**DĖL „(VPP-736) UŽDARYMO ĮTAISŲ PAKEITIMO IR PRIJUNGIMO PRIE SCADA SISTEMOS PROJEKTAVIMO PASLAUGOS IR RANGOS DARBAI“ PIRKIMO NR. 8440370**

Siunčiame atsakymus į tiekėjų klausimus vykdant pirkimą:

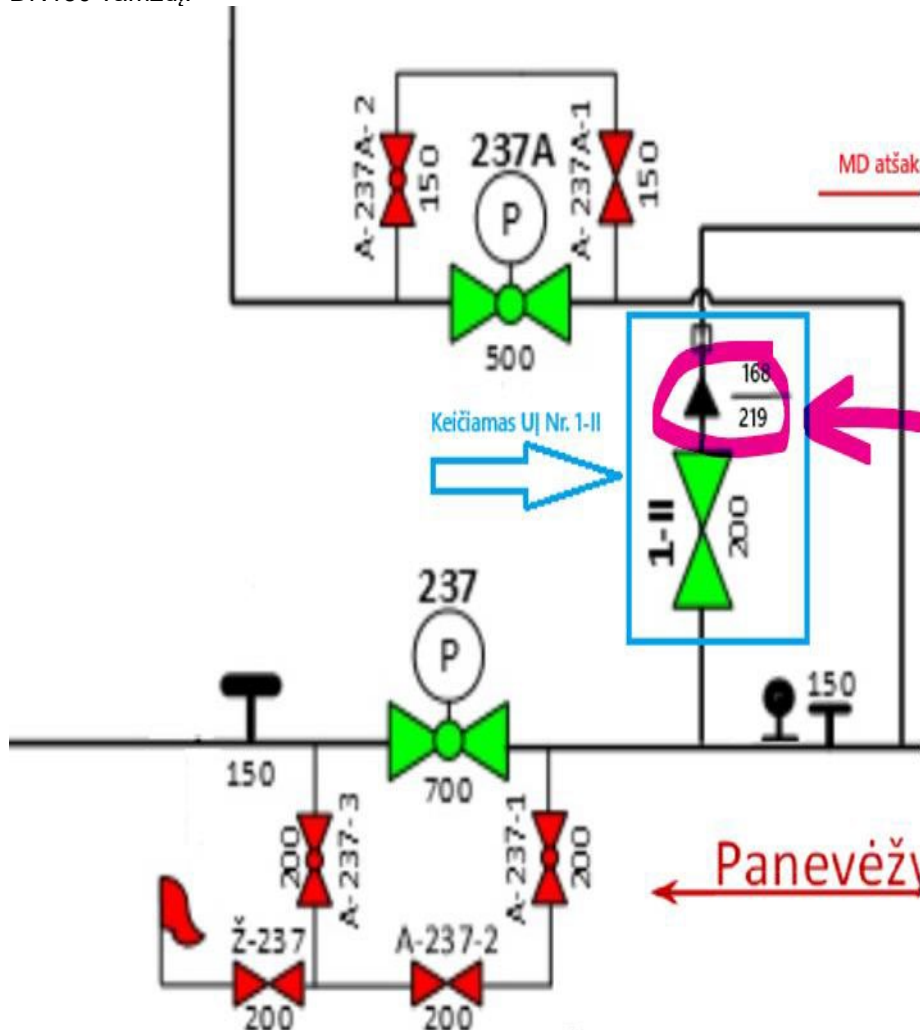
Eil. Nr.	KLAUSIMAS	ATSAKYMAS
2.	MD atšaka į Kužių DSS. Techninėje specifikacijos aikštelių schemas lentelėje nurodyta, kad prie rekonstruojamų čiaupų mazgų reikia įrengti apsisukimo aikštelę ir sumontuoti g/b plokštes susikirtimo su MDV vietose, tačiau nėra nurodyta, ar reikia įrengti privažiavimo kelią prie aikštelių. Nuo įvažos iš magistralinio kelio A11 iki aikštelių yra apie 550m, iš kurių apie 130m yra lauko keliukas, be jokios dangos. Likusi dalis, apie 420m yra šiek tiek žvyruota.	Patvirtiname, reikia įrengti tik apsisukimo aikštelę pagal duotą schemą.

Prašome patvirtinti, kad šio kelio įrengimas pagal reikalavimus, nurodytus TS 4.10 punkte, nėra šio pirkimo apimtyje.

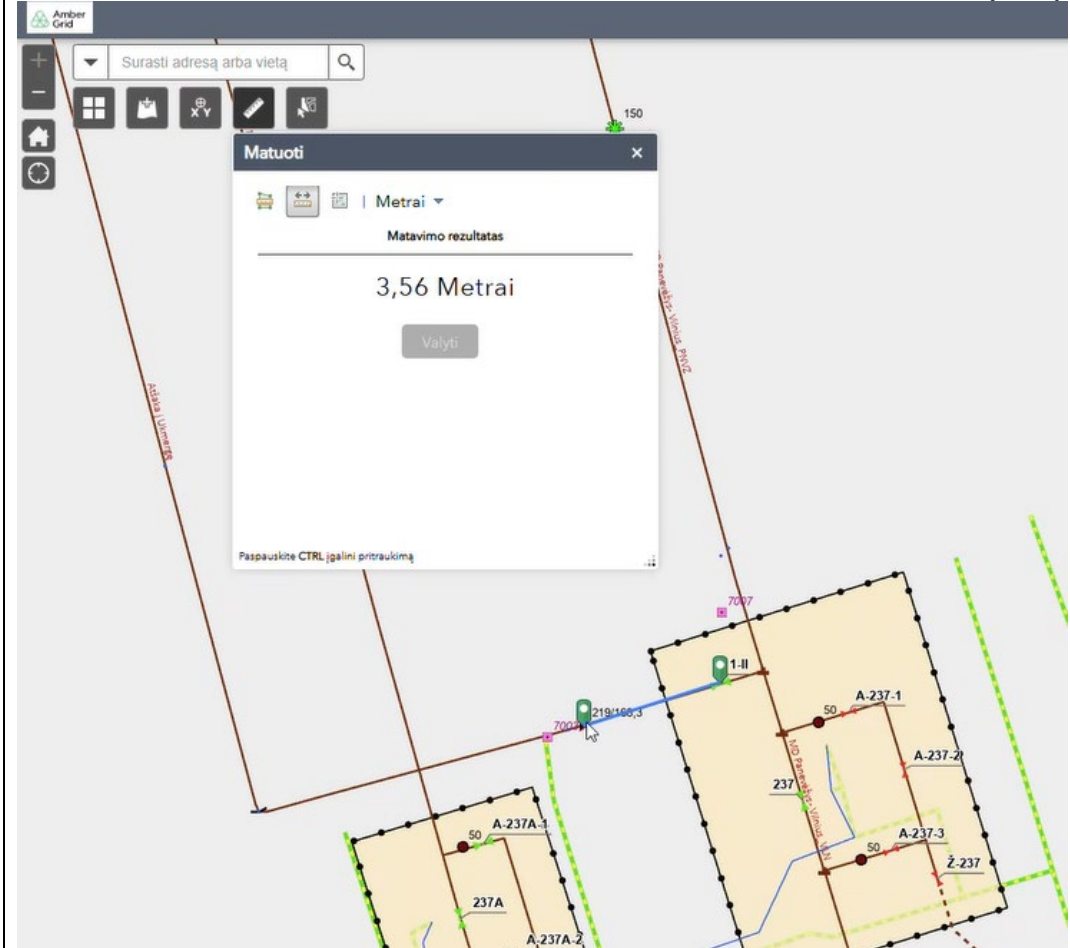
15. Prašome patikslinti esamo perėjimo DN200/DN150 koordinatas, kad Tiekėjas galėtų įsivertinti, kokį DN200 vamzdžio ilgį reikės demontuoti ir vietoje jo pakloti DN150 vamzdį.

Galime nurodyti tik preliminarų atstumą iš GIS sistemos kuris gali kažkiek faktiškai skirtis. Siūlome koordinatas tikslinti tik atkasus dujotiekį.
